**AVIS RELATIF À LA PROTECTION
CONTRE LES EVENTUELS EFFETS NOCIFS ET NUISANCES
PROVOQUÉS PAR LES RAYONNEMENTS NON IONISANTS
GÉNÉRÉS PAR DES ANTENNES ÉMETTRICES STATIONNAIRES**

Commune : FRASNES-LEZ-ANVAING - Exploitant : PROXIMUS

Référence exploitant : 69FLA_00

Rapport n° 3442 / 2023

Figure 1 : Vue en plan des lieux de séjour et des points de contrôle

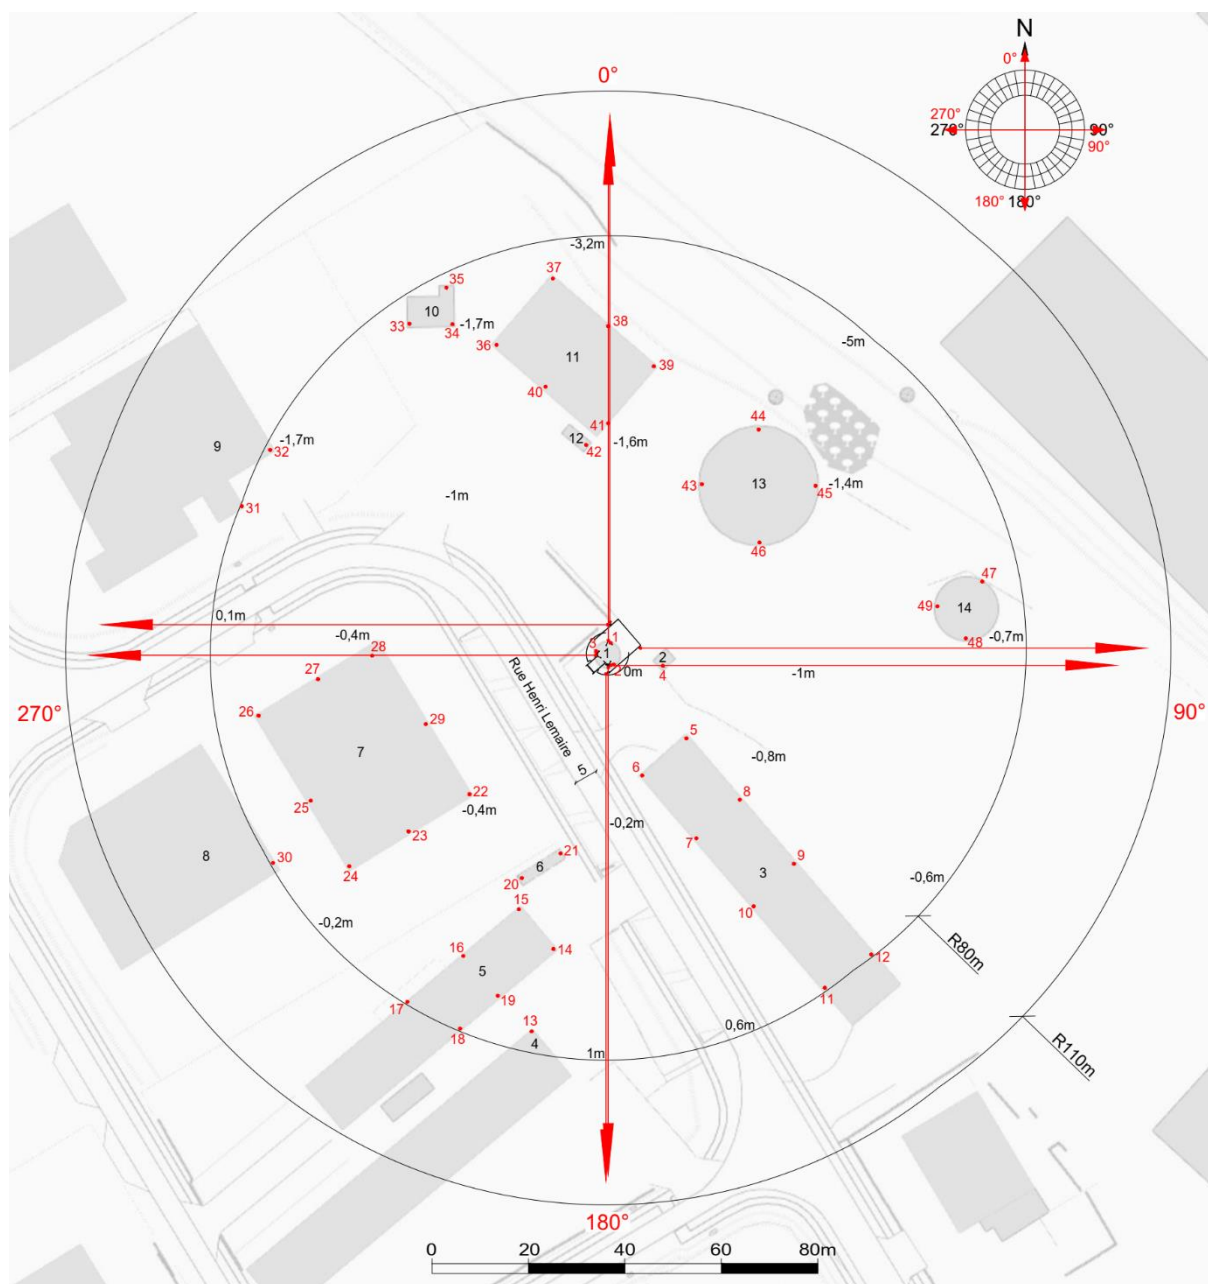
- le numéro du point de contrôle repris sur un des plans de la figure 1;
- le numéro du LS dans lequel se trouve le point de contrôle de la 1^{ère} colonne ;
- l'atténuation d'obstacle prise en compte pour le calcul de l'indice d'exposition dans le LS ;
- le résultat du calcul de l'indice d'exposition.

N° point de contrôle	LS	Atténuation (dB)	Indice d'exposition relatif à la limite par installation IE_i
48	LS14	3,0	0,012
27	LS7	3,0	0,011
13	LS4	3,0	0,011
26	LS7	3,0	0,011
37	LS11	3,0	0,011
47	LS14	3,0	0,010
49	LS14	3,0	0,010
31	LS9	3,0	0,010
19	LS5	3,0	0,010
38	LS11	3,0	0,009
34	LS10	3,0	0,009
18	LS5	3,0	0,009
35	LS10	3,0	0,009
14	LS5	3,0	0,009
32	LS9	3,0	0,008
16	LS5	3,0	0,008
25	LS7	3,0	0,008
33	LS10	3,0	0,008
28	LS7	3,0	0,008
30	LS8	3,0	0,008
41	LS11	3,0	0,008
36	LS11	3,0	0,008
17	LS5	3,0	0,008
21	LS6	3,0	0,007
24	LS7	3,0	0,007
11	LS3	3,0	0,007
39	LS11	3,0	0,007
12	LS3	3,0	0,006
40	LS11	3,0	0,006
15	LS5	3,0	0,006
20	LS6	3,0	0,006
42	LS12	3,0	0,006
29	LS7	3,0	0,006
6	LS3	3,0	0,006
10	LS3	3,0	0,005

En ce qui concerne les antennes de l'installation mentionnées dans le tableau 1, la distance maximale à laquelle la limite pourrait être atteinte, à l'extérieur, est égale à 106,8 m. S'il n'y a pas de LS à une distance inférieure, les antennes respectent forcément la limite d'immission.

Dans le cas des LS situés à l'intérieur des bâtiments, une atténuation d'obstacle est prise en compte et il en résulte que la distance maximale à laquelle la limite pourrait être atteinte se réduit à 75,6 m.

Figure 2 : Vue en plan des installations d'antennes dans un rayon de 300 mètres autour de l'installation faisant l'objet de la demande d'avis

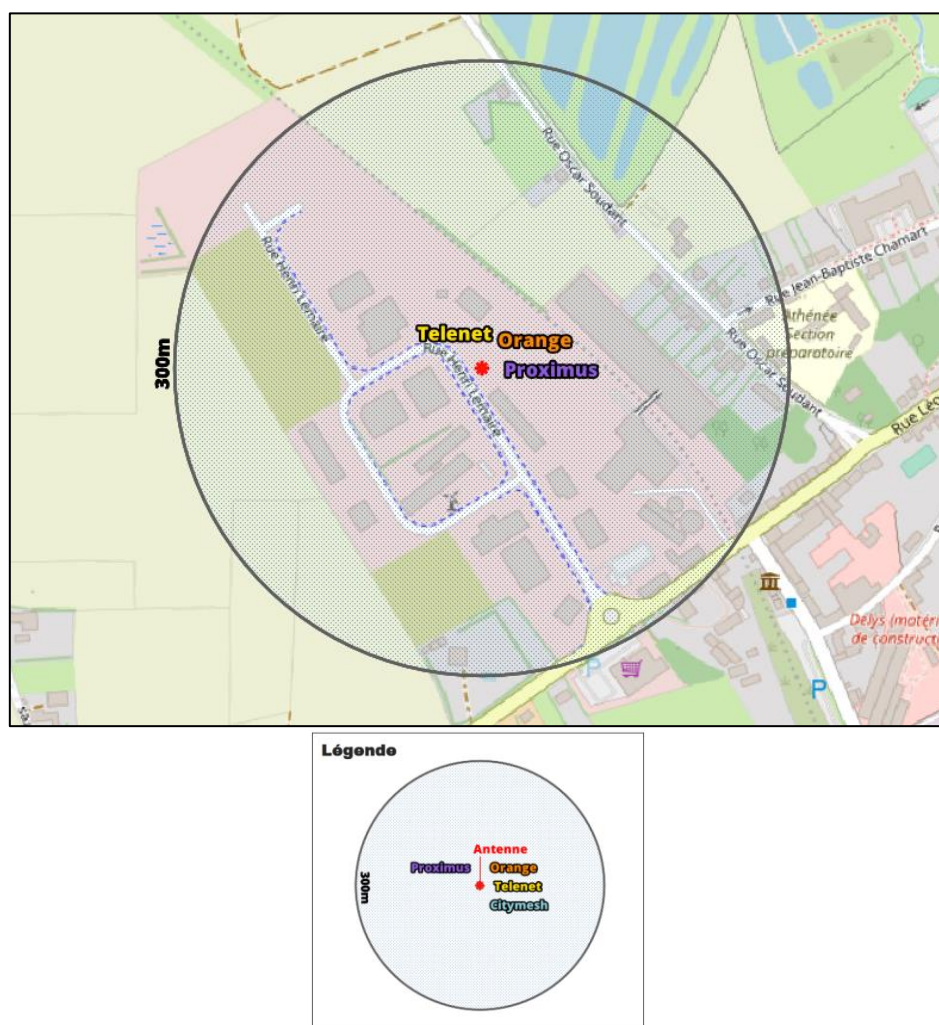
Le plan en projection verticale de la figure 2 indique la localisation des antennes actives éventuelles visées par le décret et situées dans un rayon de 300 mètres autour de l'installation référencée dans le paragraphe 2. Les données de localisation de ces antennes et les avis correspondant sont accessibles via le cadastre en ligne des antennes émettrices stationnaires⁶.

Compte tenu du nombre d'installations localisées dans la figure 2, il apparaît que l'intensité du rayonnement électromagnétique généré, dans les lieux de séjour situés à proximité de l'installation référencée dans le paragraphe 2, par l'ensemble des antennes émettrices stationnaires de l'ensemble des exploitants du même site d'antennes émettrices stationnaires respecte la limite fixée à l'article 4, § 2 du décret.
